VYSVĚTLENÍ ZADÁVACÍ DOKUMENTACE Č. 28 A 29

„Rekonstrukce a modernizace Střední uměleckoprůmyslové školy keramické a sklářské Karlovy Vary – stavební práce“

Vysvětlení č. 28

Vysvětlení č. 29

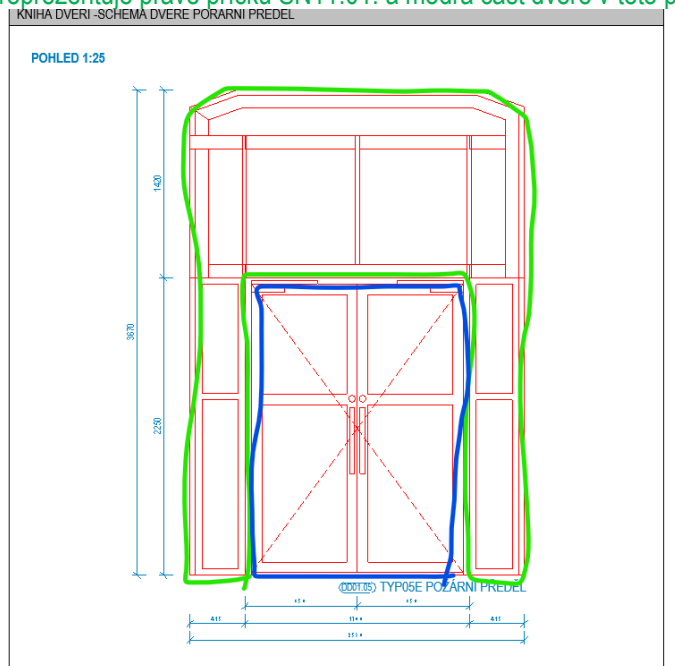
Prosklené stěny (repliky) – V rámci dokumentu „KVK_Keramika_VZD04050607_3.část_VZD0810_2.část“, konkrétně dotazu č.16 (str. 23) s žádostí o doplnění konkrétní specifikace/fotodokumentace pro prosklené příčky **SO 101 I. etapy** s označením **SN11.01.xxx (Dveře_chodba_požární_replika_NS)** se zadavatel odkazuje na již zodpovězenou otázku č. 1 s tím, že „*Knihy prosklených příček byly doplněny v rámci zodpovězení dotazu VZD č.4 / otázka č. 15.*“ Nicméně ani v rámci VZD č. 24 nejsou v příslušné knize prosklených příček (KVSUPS_DPS_ET01_SO101_D.1.1_ASR-608_KNIHA PROSKL PRICEK) blíže specifikovány již zmíněné prosklené příčky. Pro ocenění je k dispozici pouze fotografie jedné z příček, která byla zveřejněna v rámci Pasportizace historických prvků. Dotčené příčky nenacházíme ani v půdorysech pro příslušnou etapu/objekt. Prosíme o doplnění konkrétní specifikace jednotlivých stěn pro jejich akurátní ocenění do knihy prosklených příček, označení jejich pozic v půdorysech a případnou opravu výkazu výměr.

Schéma typické prosklené příčky SN11.01. je zobrazeno v knize dveří konkrétně v dokumentu KVSUPS_DPS_ET01_SO101_D.1.1_ASR-606_KNIHA DVERE str. 606.00.08 viz. obrázek, kde zelená část reprezentuje právě příčku SN11.01. a modrá část dveře v této prosklené příčce.

Nicméně zhotovitel projektové dokumentace uznává, že prosklené příčky SN11.01 je v projektu potřeba dopřesnit, proto schémata prosklených příček doplňujeme do knihy prosklených příček.
